# 大阪市下水道幹線整備に伴う環境監視（地下水監視地点）の変更について

平成30年11月27日（火）  
平成30年度 第1回  
大阪府河川及び港湾の底質浄化審議会

資料  
1-2

【地下水調査地点（旧棧橋近傍堤内地）詳細図】  
地下水調査地点位置図

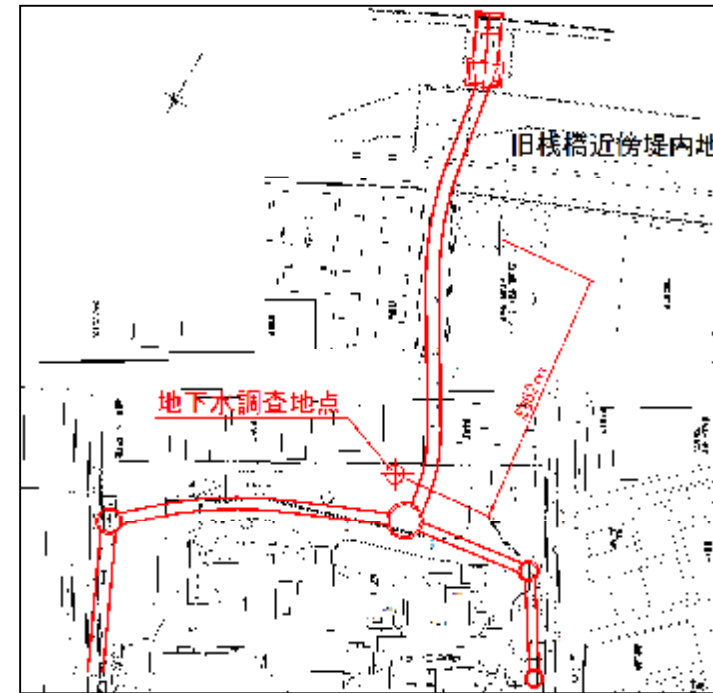
【前回審議会における懸案事項】

下水幹線工事による影響を環境監視する観点から、封じ込めエリア（防潮堤）近くにある前調査地点から約62m遠くなることについて再検討を要する。

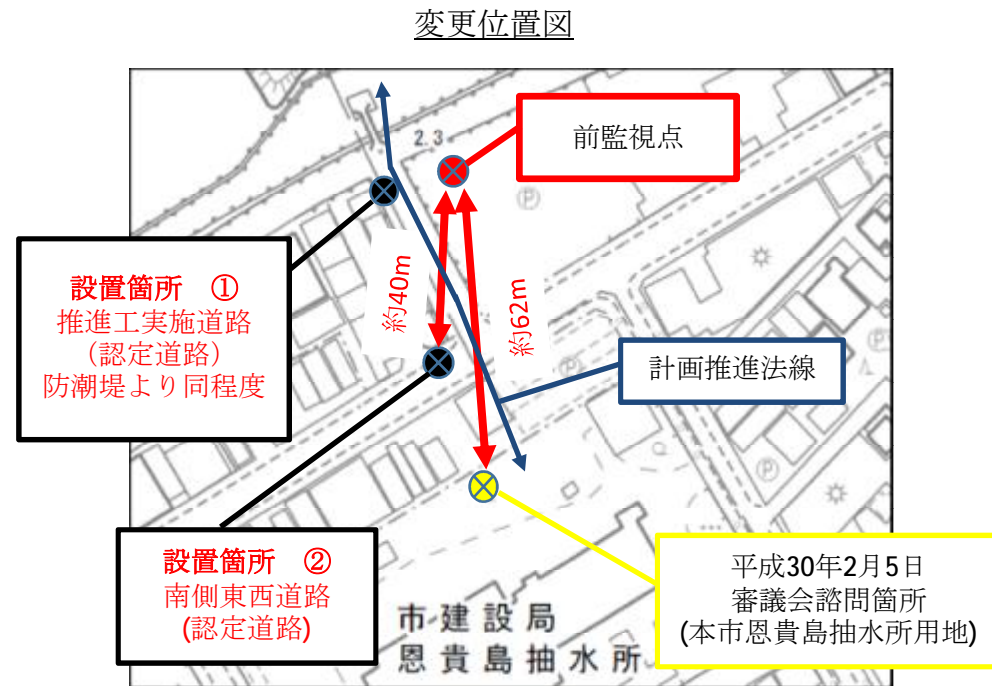
### 3. 地下水調査地点の変更について【再審議事項】

再審議事項となった地下水調査地点の変更について、現地調査など再検討の結果、下記のとおり変更し下水道幹線工事に伴う環境監視を実施する。

#### 【設置箇所 ①】

推進工を実施する南北道路への設置は、前調査地点と比較すると封じ込めエリア（防潮堤）からの距離は近くなる。

しかし、推進工実施路線となるため観測井への影響を検討した結果、下記内容が懸念される。

- ・推進工に近接するため、工法にて使用する超高濃度泥水の影響に伴いケーシングパイプの採水孔目詰りによる採水不可または、推進工事による破損などが懸念される。
- 環境監視において重要である継続しての地下水監視が実施出来なくなる可能性がある。

#### 【設置箇所 ②】

前回提案した観測井と比べると封じ込めエリア（防潮堤）からは近くなるが前調査地点より離れる。（62m→40m）

前回審議会並びに設置箇所①②における問題点に対し、設置箇所①を基本とし地下水調査を実施するが、不測の事態に備え設置箇所②においても地下水調査地点を設けることにより継続的な地下水の監視が実施可能となる。
